OM 457 Euro 4 silindir gömleklere

Kovan yuvasının ve contanın değiştirilmesi

Araç	Motor	KS No.
Mercedes-Benz Euro 4; Üretim yılı 1998 →	OM 457.948/950-954/957/959/961/964-969/973/974/976/977/980/981	89 867 110

Şek. 1

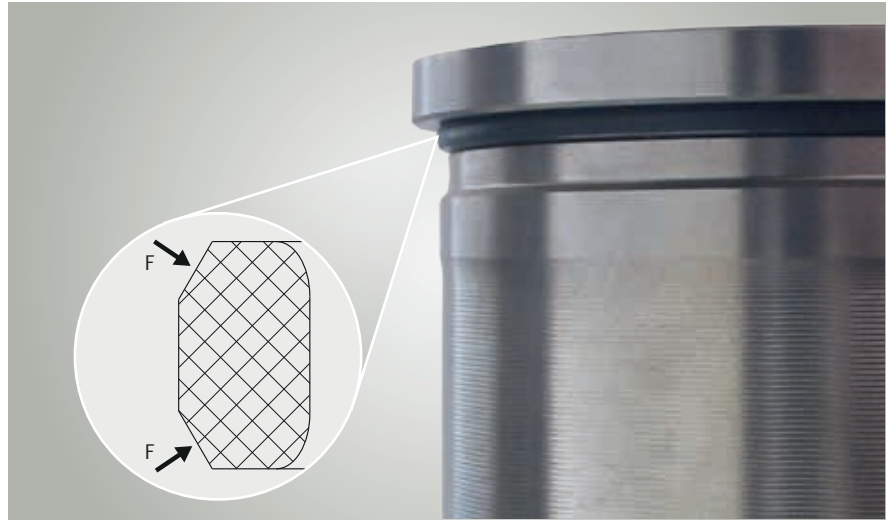
Yeni silindir gömleği modelinde, kovan kenarı yuvasının altında ilave bir conta segmanı yuvası mevcuttur (Şek. 1).

Dikkat:
Conta segmanının montaj konumuna dikkat edin. Conta segmanının (F) her iki kenar pahı dışarıya bakmalıdır.

Şek. 2

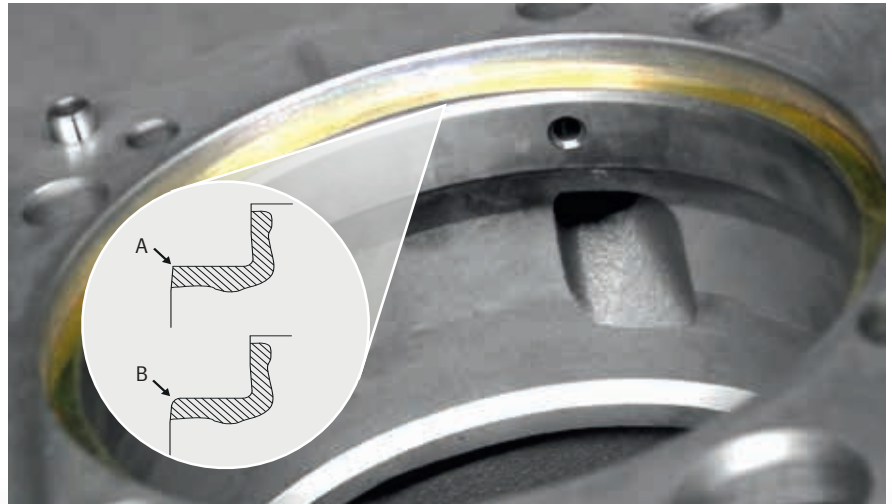
Yeni silindir gömleği modeli, kovan yuvasının iç çapında yuvarlatılmış bir kenar pahı gerektirir (Şek. 2). Montajdan önce, motor bloğunun yuvarlatılmış bir kenar pahına sahip olup olmadığını kontrol edin. Yuvarlatılmış kenar pahı mevcut değilse (A), mevcut düz kenar pahına bir yuvarlaklaştırma parçası takılmalıdır (B).
